OFICIO N° 0652-2022-MINEM/DGAAE

Asunto : Remisión de copia de Resolución Directoral N° 0163-2022-MINEM/DGAAE del 13 de octubre de 2022 emitida por la Dirección General de Asuntos Ambientales de Electricidad

MINISTERIO DE ENERGÍA Y MINAS
Resolución Directoral

Nº 0163-2022-MINEM/DGAAE

Gráfico Obs 2.a Precipitación Total (mm) y Humedad Relativa (%) media mensual 2006 - 2011

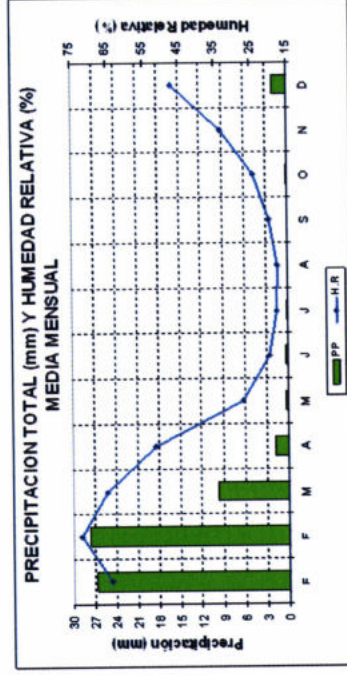
Comentario Final N° 2:

1. Precipitación Total y Humedad Relativa estación CORPAC Aeropuerto "Alfredo RodríguezBallón".

Gráfico Ota 3
Rosa de Vientos 2006 - 2011

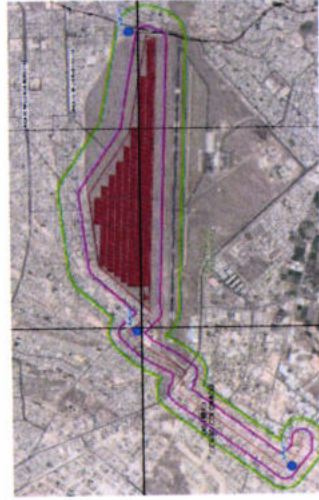
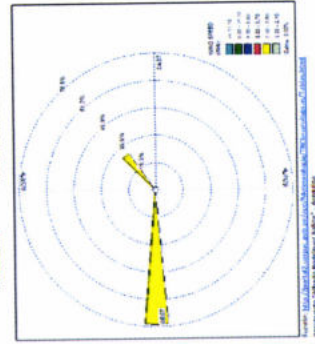
Comentario Final N° 3:

Tomando como referencia la orientación del Viento según los registros 2006 -2011, de la estación ubicada en Arequipa, en el Aeropuerto "Alfredo Rodríguez Ballón", la cual se encuentra administrada por CORPAC y cuya información podemos tener acceso en la página web: <http://portal2.corpac.gob.pe/app/Meteorologia/TRClimatologicas/Tablas.html> se tiene que la orientación predominante del viento es desde el OESTE, ante lo cual la ubicación determinada de los 3 Puntos seleccionados originalmente para el proyecto, se encuentra con las condiciones de Barlovento y Sotavento, dirección en la cual se encuentran ubicados los puntos AIR - 2 y AIR - 1, respectivamente. Lo cual se puede ver en el gráfico siguiente.

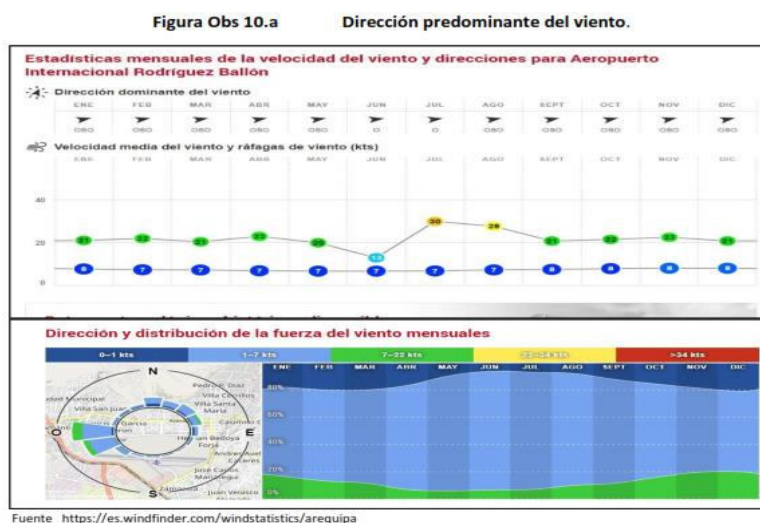
Evaluación: OBSERVACIÓN SUBSANADA. Han complementado lo solicitado.

La mayor concentración de vientos se ubica entre 2.10 y 3.60 metros por segundo, según la Escala de Beaufort, se tiene que son brisas muy débiles.
